Fotodokumentace k ZL č. 15

Část díla: Bourání ŽB Konstrukcí, IO 300 VH Venky - SMB

Změnový list číslo 16	
Identifikace akce	
Název akce:	Výstavba Multifunkční sportovní a kulturní haly v Brně
Číslo akce SMVS:	-
Objednatel:	I. Statutární město Brno II. ARENA BRNO, a. s. III. Brněnské komunikace a.s. IV. Teplárny Brno, a.s.
Zastoupen:	Objednatelem
Zhotovitel:	HOCHTIEF CZ a.s., Plzeňská 16/3217, 150 00 Praha 5
SPST:	Společnost INVIN, RUBY, INFRAM a CM
Projektant:	Projektová dokumentace 1 - Arch.Design, s.r.o. a A PLUS a.s. Projektová dokumentace 2 - PK OSSENDORF s.r.o.
Předmět změnového listu	
Nátěr výztuže v pracovních spárách, SO 101 hala	
Část díla dotčená změnovým listem	
Zakládání, výztuž základů, SO hala ASŘ	
Popis změny, popis technického řešení	
Původní řešení dle smluvní (tendrové) dokumentace :	
V původním řešení nebylo uvažováno, že bude výztuž s antikorozním nátěrem.	
Nové řešení :	
Dle rozhodnutí investora byl vznesen požadavek na realizaci antikorozního nátěru v pracovních spárách u SO 101 hala.

Změnový list číslo 17**Identifikace akce**

Fotodokumentace k ZL č. 19

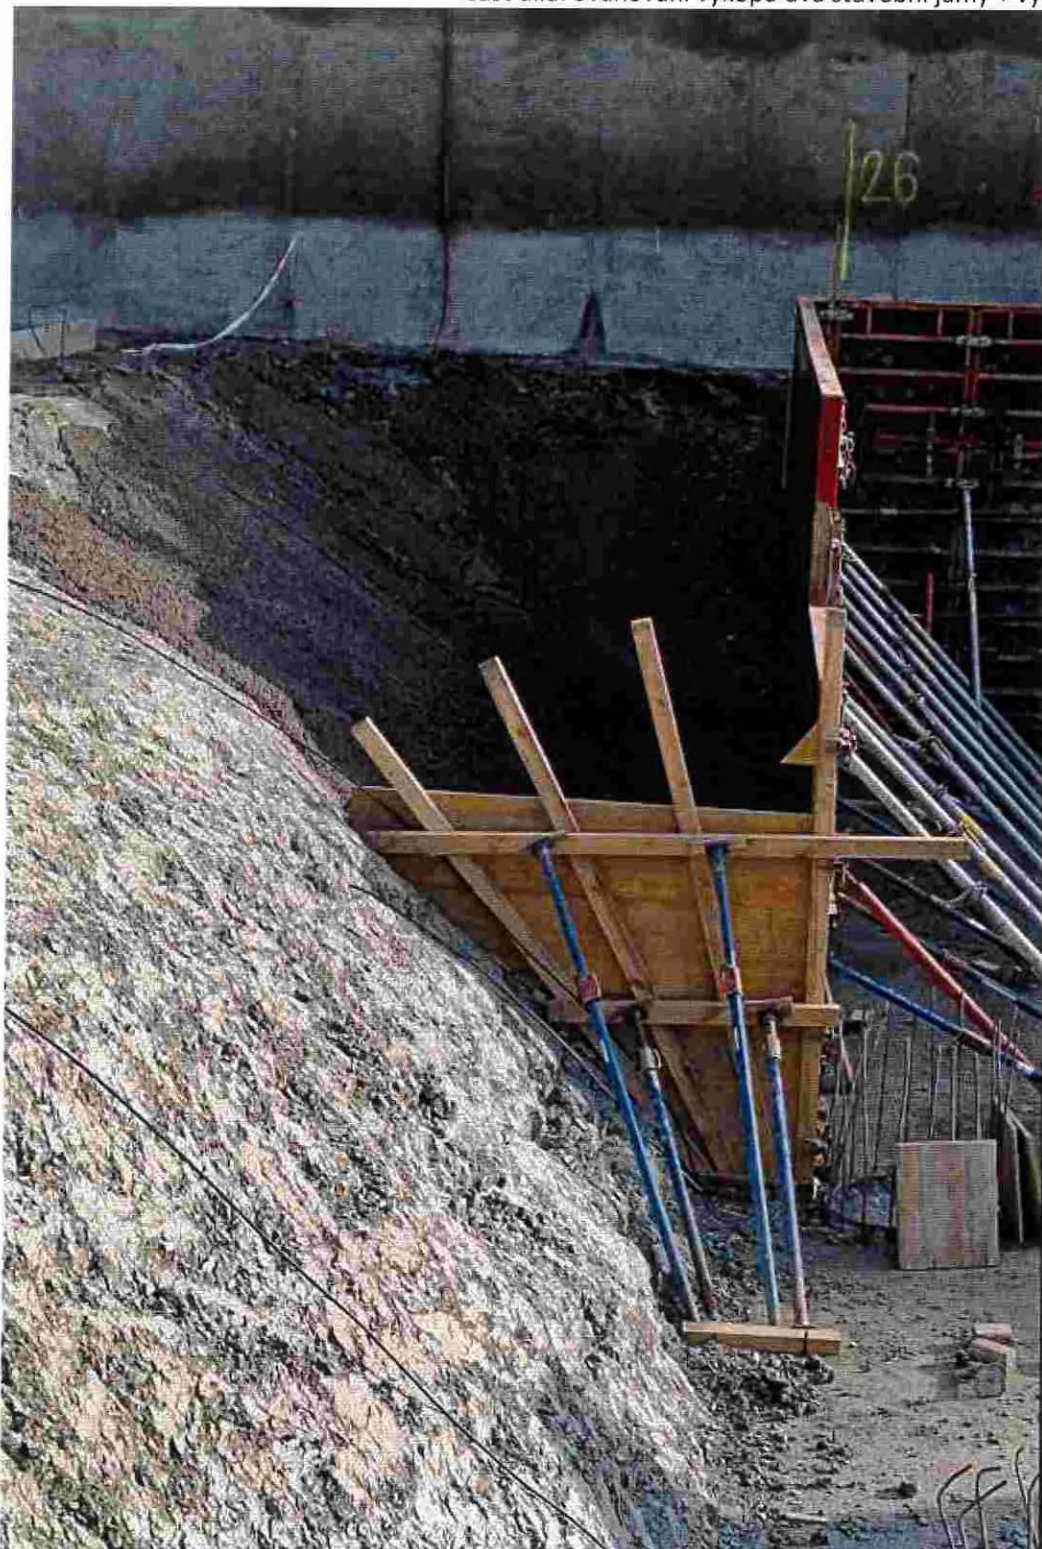
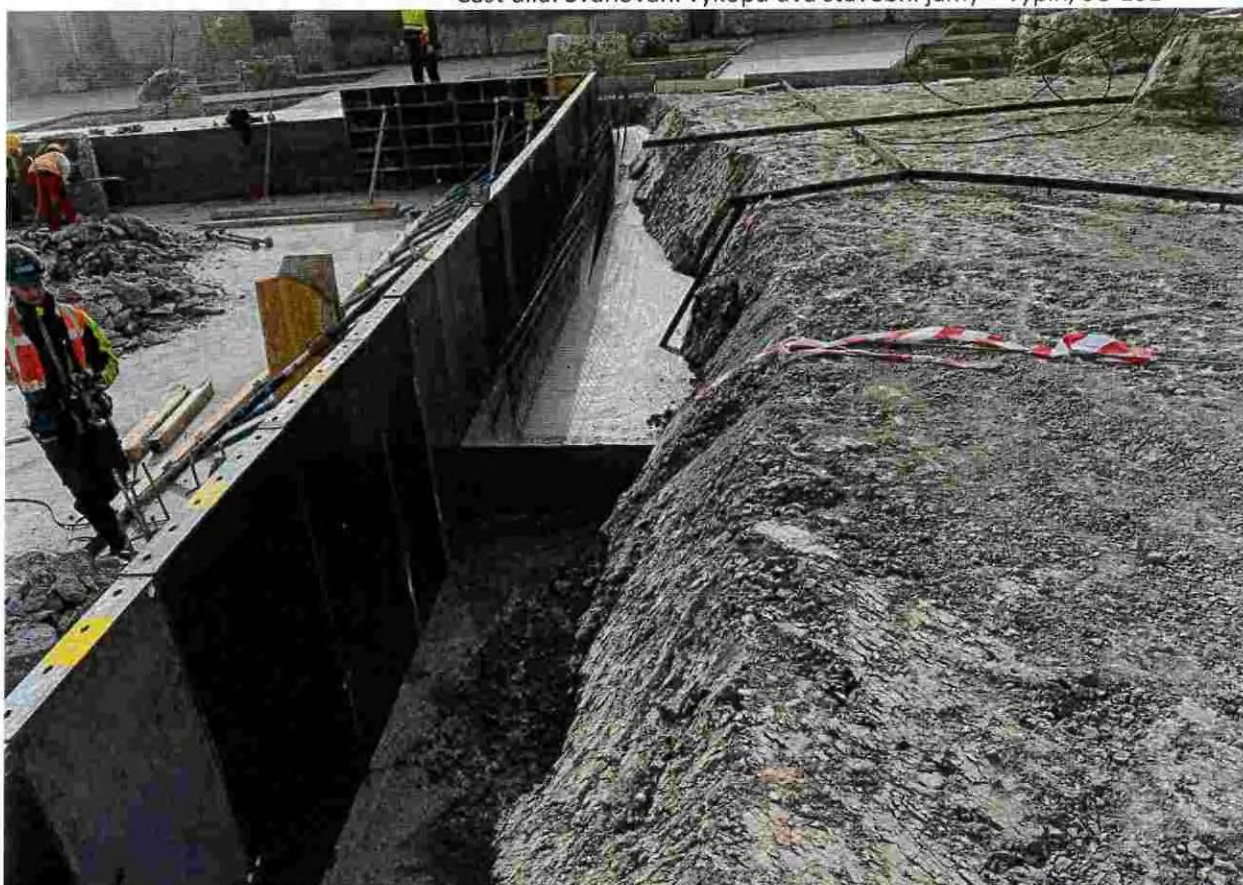
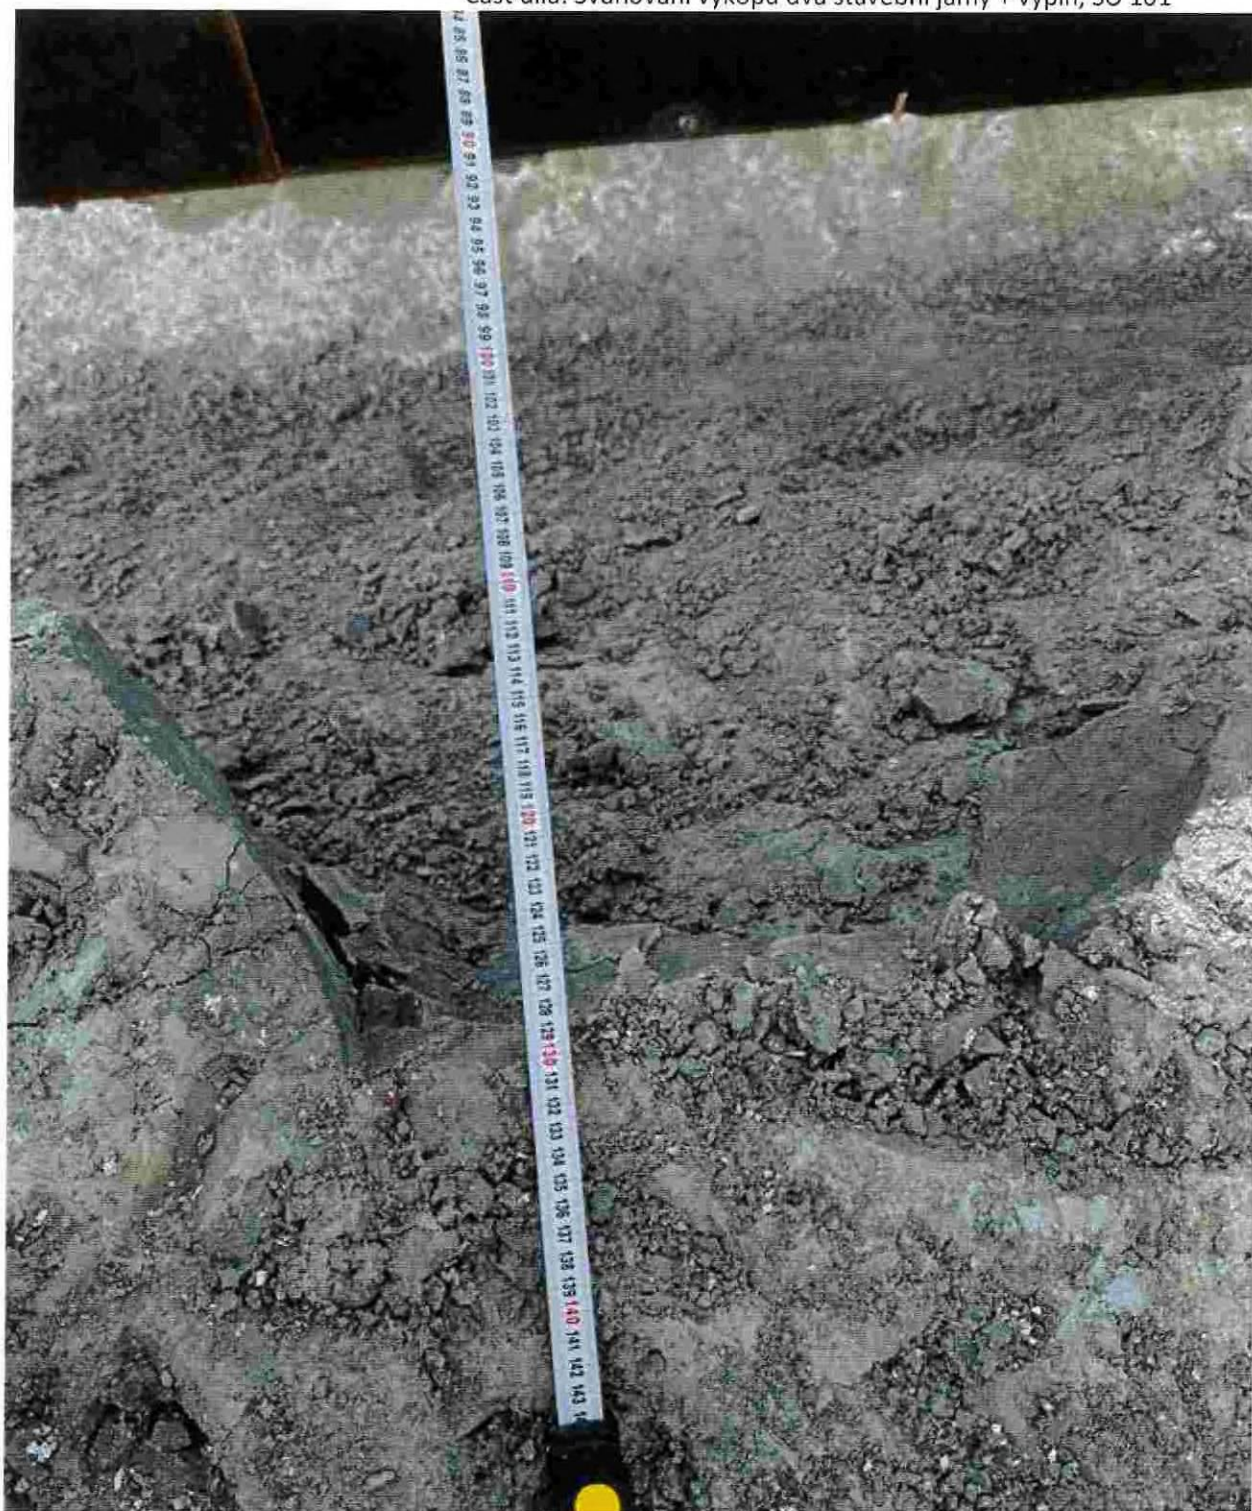
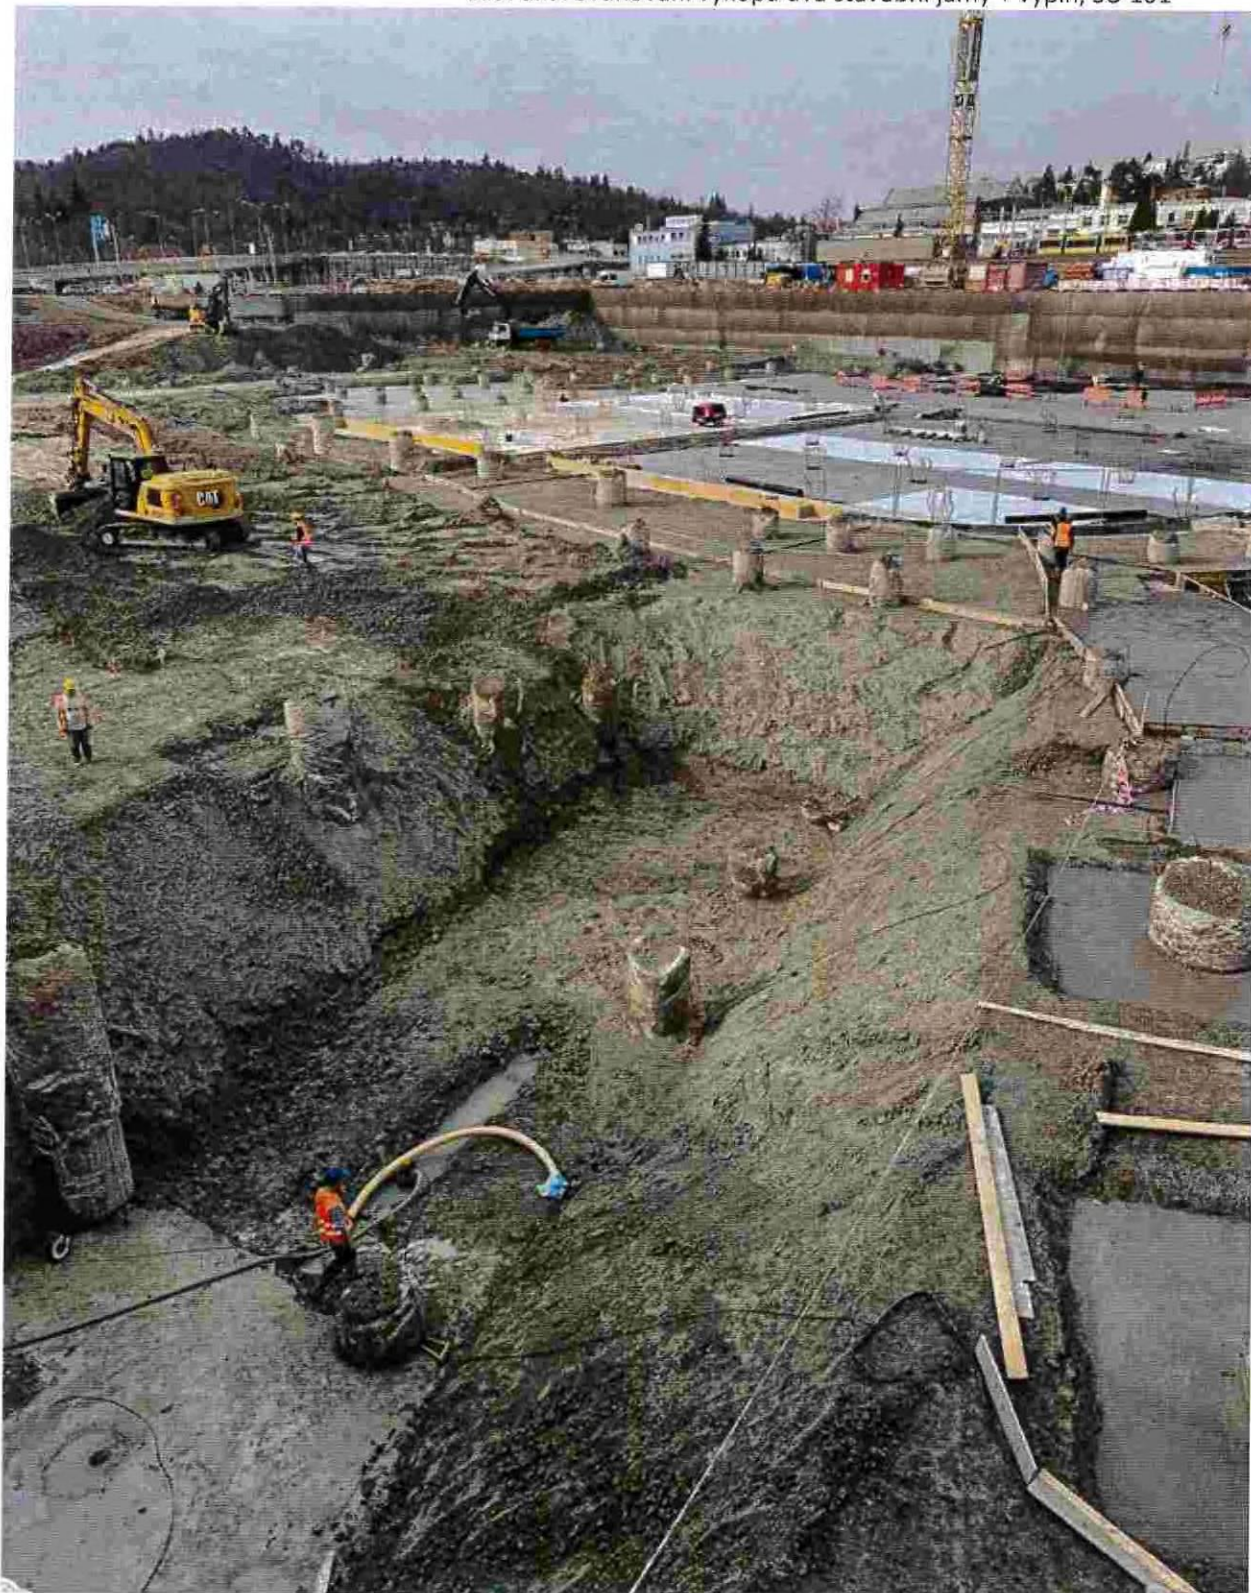
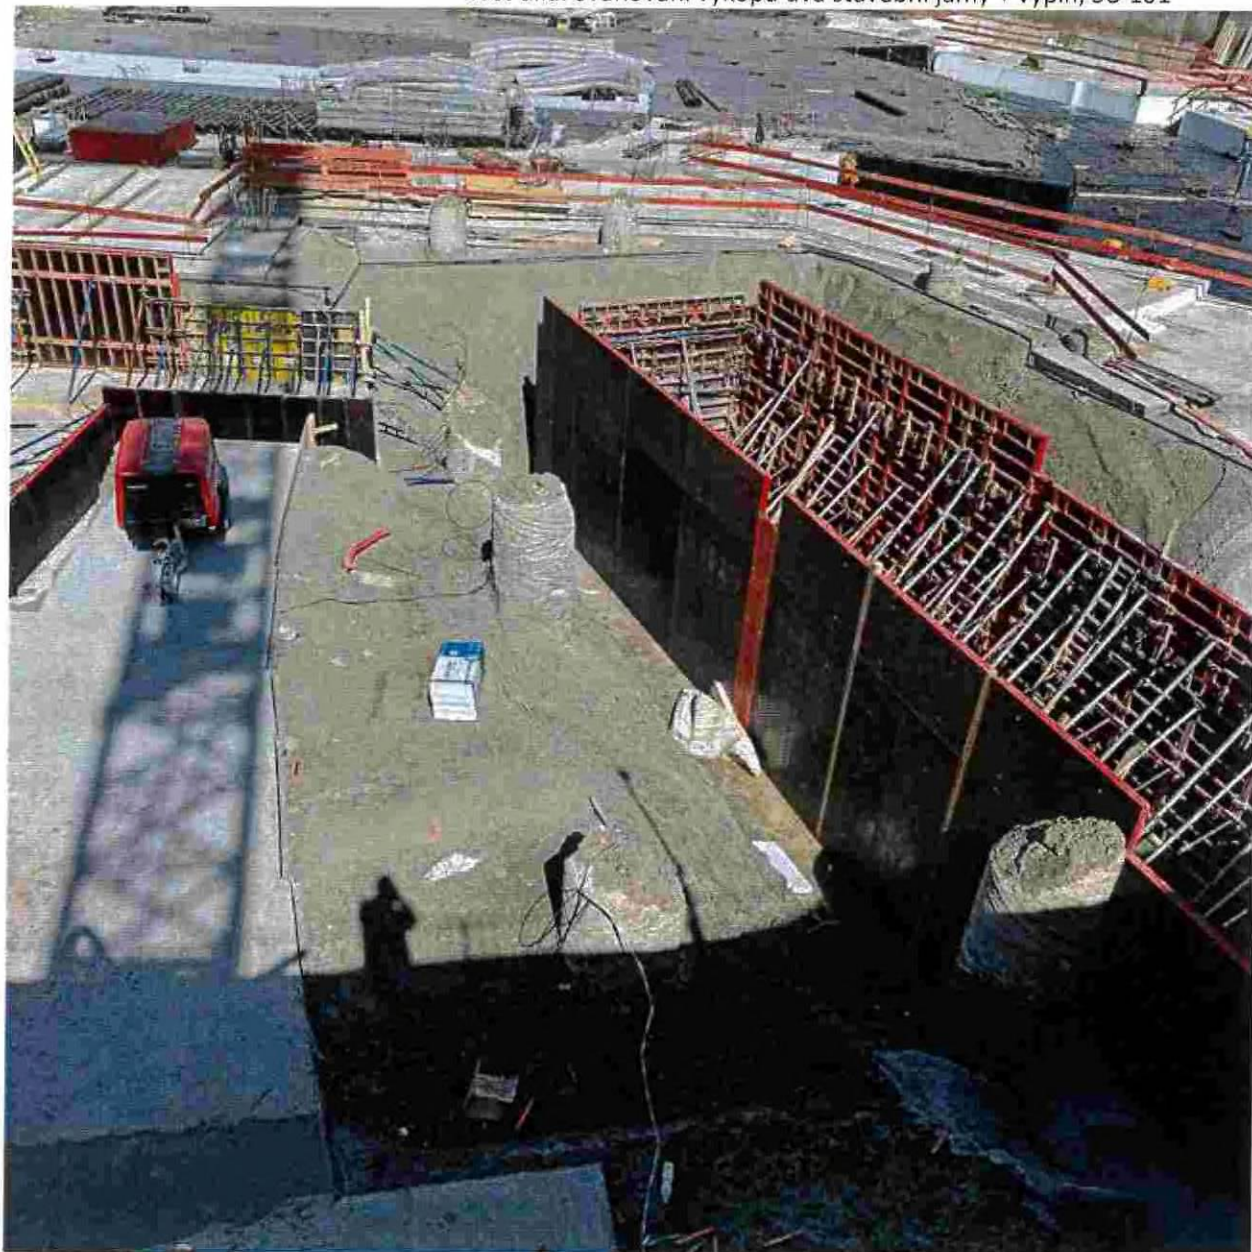
Popis: Svahování 1/1 - kvalita těžené zeminy neumožňuje odstupňování
navržené AD- trahají se kusy a rozpadá se
